Forma de Inspección Post Sísmica: Evaluación Rápida

Dirección: CALZADA DEL HUESO #300, PLANTA REPRODUC. GRÁFICAS, CONJUNTO VILLA COAPA

ANEXO - A

PLANTA DE REPRODUCCIONES GRAFICAS (CONJUNTO VILLA COAPA).

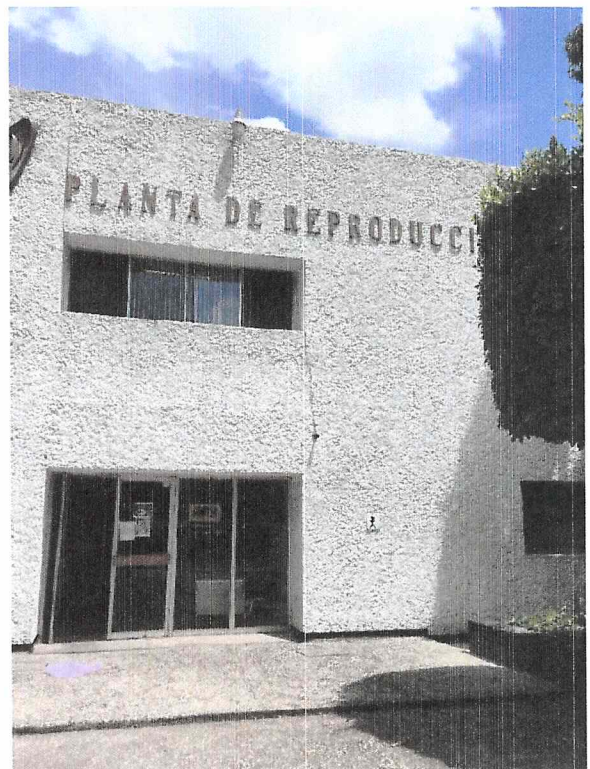
A SIMPLE VISTA NO SE OBSERVA AFECTACIÓN ALGUNA EN LA FACHADA PRINCIPAL

**LOS MUROS Y PLAFONES E INSTALACIONES
HIDROSANITARIAS Y ELÉCTRICAS NO
PRESENTAN DAÑO ALGUNO A SIMPLE VISTA**

**LAS ÁREAS DE COMEDOR PRESENTAN
MUROS Y PLAFONES SANOS**

A LAS INSTALACIONES ELÉCTRICAS NO SE LES
NOTA DAÑO ALGUNO

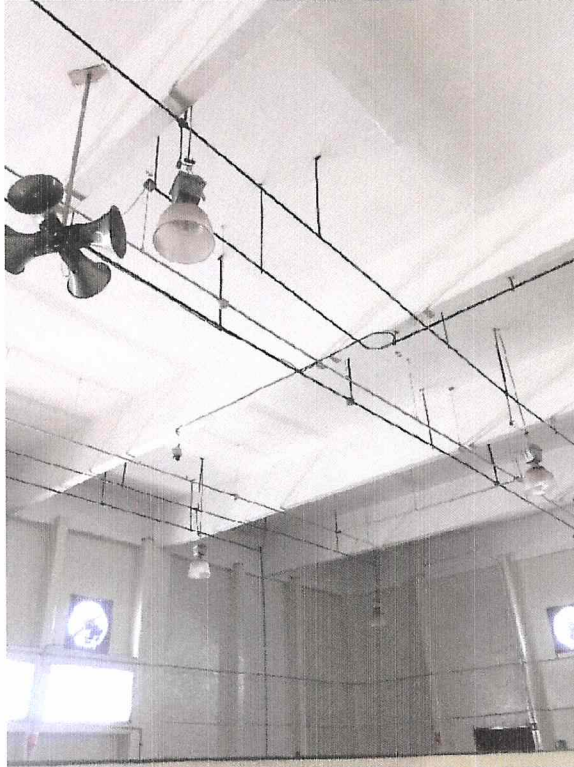
LA ESTRUCTURA PRINCIPAL DE LA NAVE A
SIMPLE VISTA NO MUESTRA DAÑO ALGUNO

LA REESTRUCTURACIÓN QUE TIENE LA
ESTRUCTURA PRINCIPAL NO SE VE AFECTADA

LAS INSTALACIONES NO MUESTRAN DAÑO
ALGUNO.

LAS INSTALACIONES ELÉCTRICAS Y DE SONIDO NO ACUSAN DAÑO ALGUNO

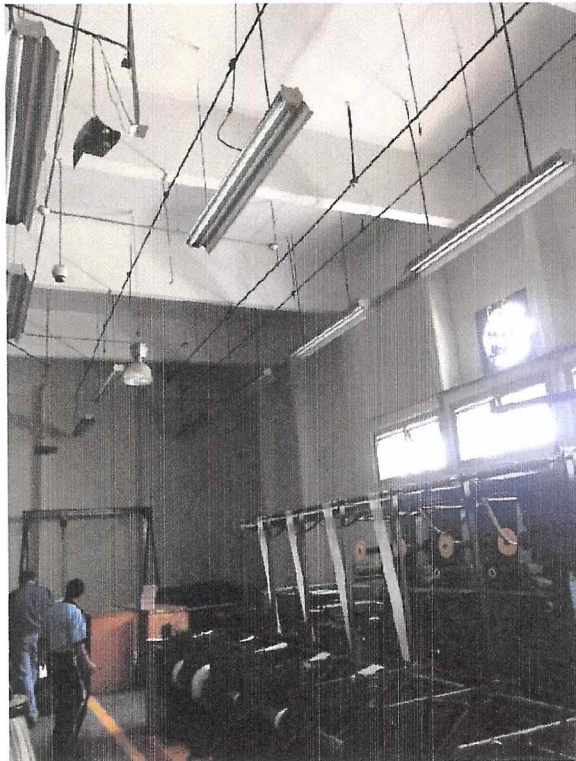
LA ESTRUCTURA PRINCIPAL DEL EDIFICIO, VIGAS Y COLUMNAS NO MUESTRAN GRIETA ALGUNA

LOS MUROS, PLAFONES Y PISOS SE ENCUENTRAN SANOS EN EL INMUEBLE

A SIMPLE VISTA LAS REESTRUCTURACIONES DEL EDIFICIO NO SUFRIERON ALTERACIÓN ALGUNA

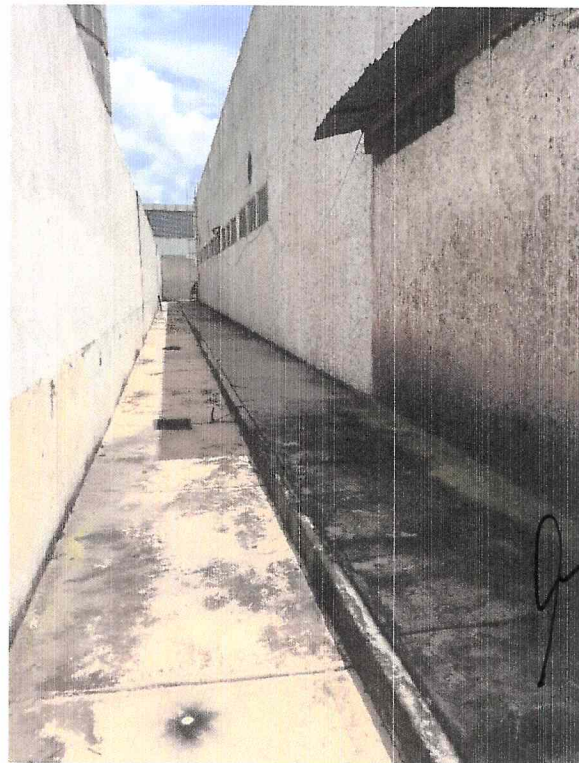
LA ESTRUCTURA PRINCIPAL DEL EDIFICIO,
VIGAS Y COLUMNAS NO MUESTRAN GRIETA
ALGUNA

LA ESTRUCTURA PRINCIPAL DEL EDIFICIO,
VIGAS Y COLUMNAS NO MUESTRAN GRIETA
ALGUNA

LAS VIGAS DE CONCRETO SE OBSERVAN EN
BUENAS CONDICIONES SIN GRIETA ALGUNA

LA CARA EXTERIOR DE LOS MUROS SE
ENCUENTRAN SANAS

LOS MUROS EXTERIORES A SIMPLE VISTA NO PRESENTAN GRIETAS DE CONSIDERABLES

LAS ÁREAS DE CIRCULACIÓN DE LA ZONA ADMINISTRATIVA NO MUESTRAN DAÑO

LOS MUROS, PISOS Y PLAFONES DE LA ZONA ADMINISTRATIVA NO PRESENTA DAÑO ESTRUCTURAL CONSIDERABLE, DE IGUAL FORMA LAS INSTALACIONES ELÉCTRICAS SE OBSERVAN EN BUEN ESTADO
